Odbor posuzování vlivů na životní prostředí
a integrované prevence,
Ministerstvo životního prostředí
Vršovická 1442/65, 100 10 Praha 10

Vyjádření k zahájení posuzování vlivu záměru D0 518, 519 Ruzyně–Březiněves na životní prostředí (EIA)

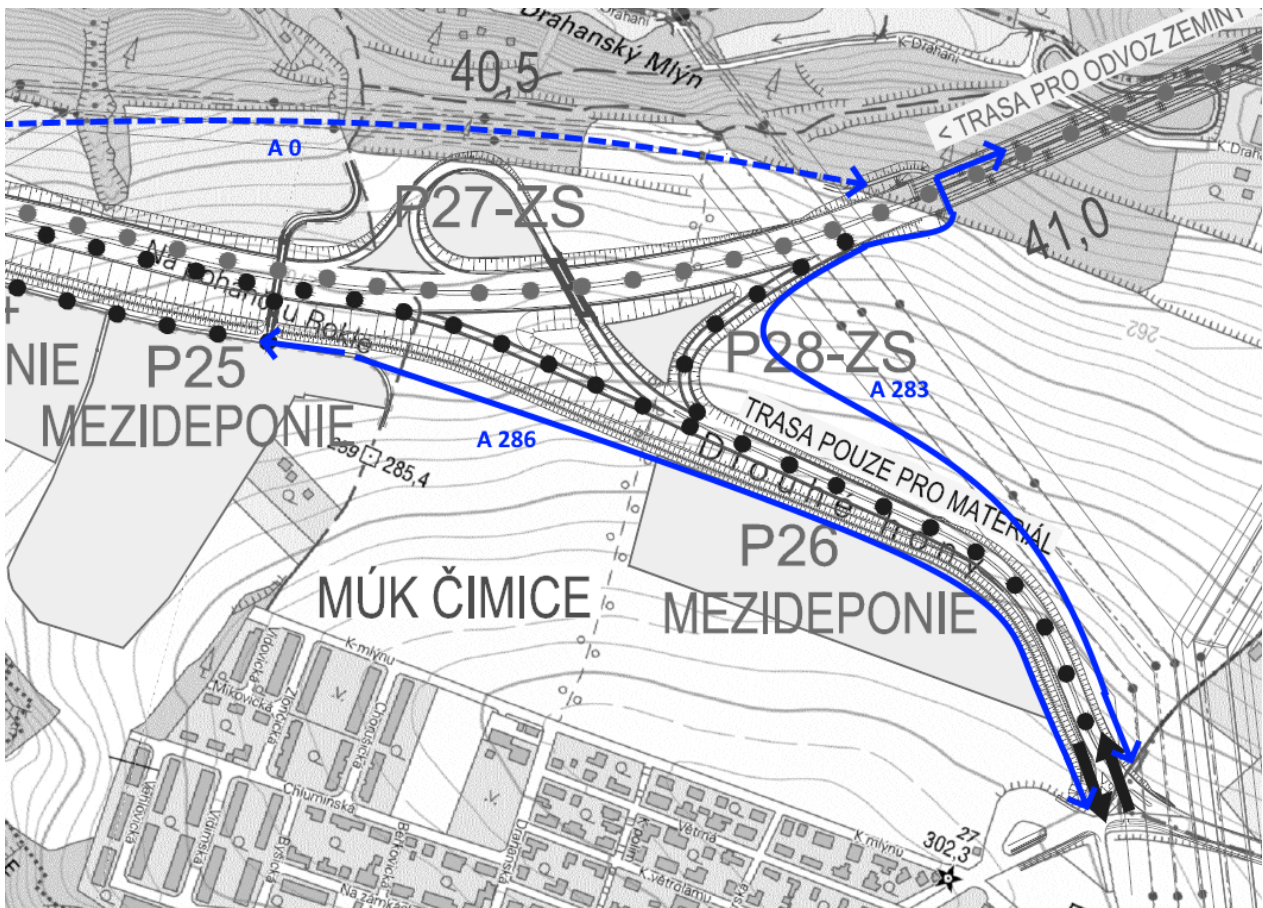
22. Doplnit souvislou bezmotorovou trasu (A 283 a A 286) v jižním souběhu čimického přivaděče od D0 po ulici Spořickou (schéma společné s bodem 23).

23. Doplnit souvislou bezmotorovou trasu (trasa A 283) od západního předmostí mostu Drahaňské údolí po ulici Spořickou v západním souběhu s čimickým přivaděčem, případně vhodně trasovanou s minimalizací vzdálenosti a sklonů.

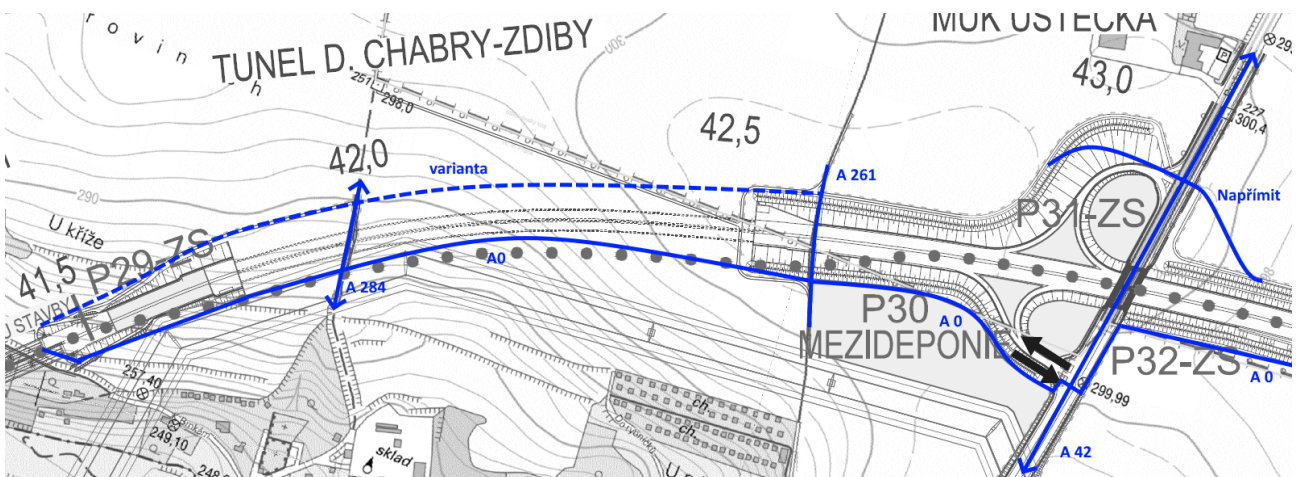
24. Bezmotorovou trasu A 0 mezi mostem Dražanské údolí a silnicí II/608 Ústecká trasovat přímo a s minimem ztracených spádů, v oblasti MÚK Zdíby přednostně v jižním souběhu s D0 tak, aby byly minimalizovány závleky. Vzhledem k hloubenému provedení tunelu Dolní Chabry–Zdíby lze pro stezku najít optimální trasování (ilustrace společná pro body 24–27)

25. Posunout východní portál tunelu Dolní Chabry–Zdíby tak, aby cesta na cyklotrase A 261 nebyla vedena závlekem.

26. Most silnice II/608 dimenzovat v koordinaci s tramvajovou tratí tak, aby zde mohla být vedena bezmotorová trasa v přidruženém prostoru (trasa A 42).

27. Napřímít průchod bezmotorové cesty při MÚK Zdíby v severním souběhu s D0 (není nutné v případě jižního trasování D0).

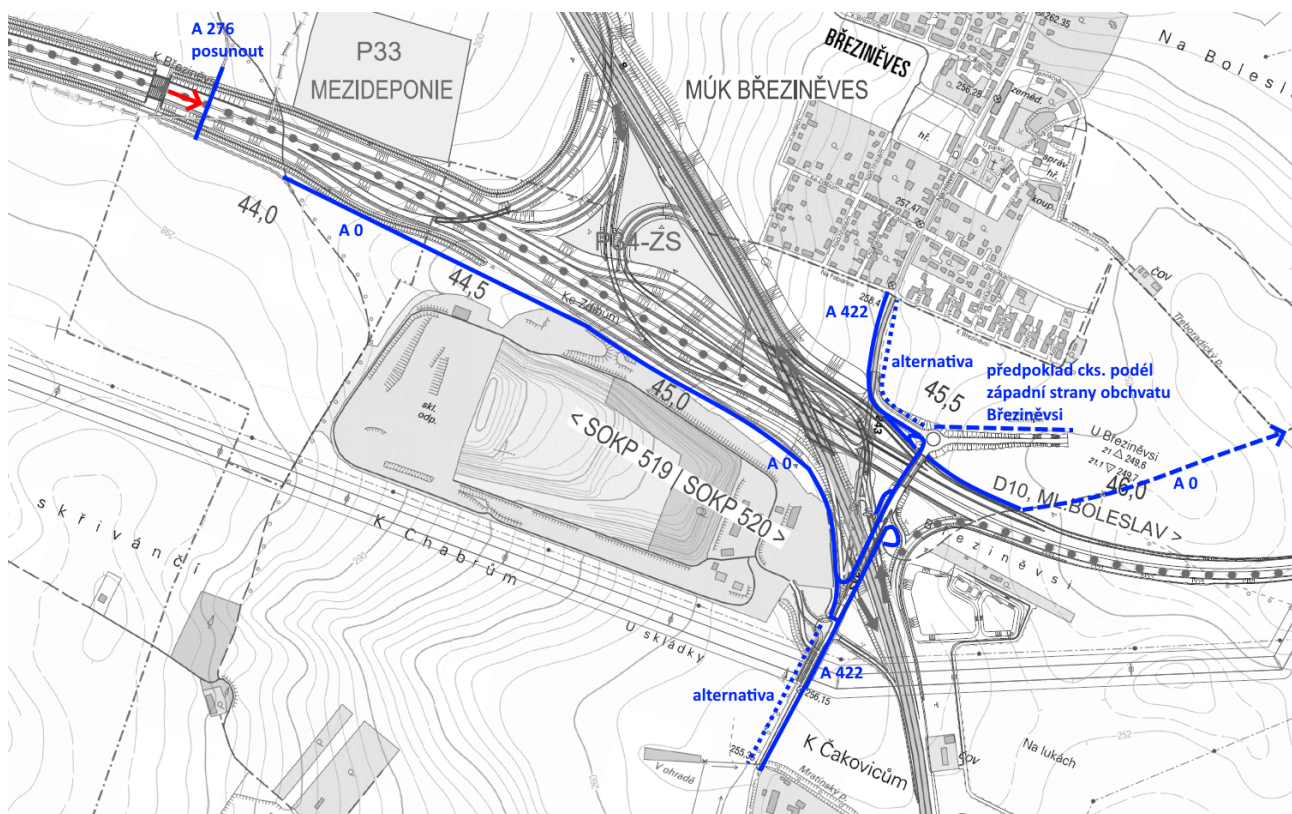
28. Posunout ekodukt u km 44 východním směrem tak, aby cesta na něm navazovala na stávající polní cestu (cyklotrasa A 276) bez závleku. (schéma společné pro body 28–31)

29. Doplnit souvislou bezmotorovou trasu (A 0) v jižním souběhu s D0 od cyklotrasy A 276 po silnici II/243 K Ďáblicům a od ulice K Ďáblicům po uvažované vedení trasy A 0 v koridoru historické cesty na Třeboradice v severním souběhu s D0.

30. Průchod tras A 0 a A 422 přes MÚK Březiněves řešit pokud možno bez úrovnových křížení pro automobilovou dopravu, například dle přiloženého schématu.

31. Doplnit souvislou bezmotorovou trasu A 422 podél silnice II/243 tak, aby v celém extravilánovém úseku mezi Ďáblicemi a Březiněvsí vznikl funkční celek, buď v západním nebo východním přidruženém prostoru, případně kombinovaně tak, aby byla minimalizována úroňová křížení s komunikacemi pro automobilovou dopravu a řešení bylo maximálně funkční též vzhledem k předpokládanému zřízení bezmotorové trasy podél západní strany obchvat Březiněvsí (na straně směrem k zástavbě).
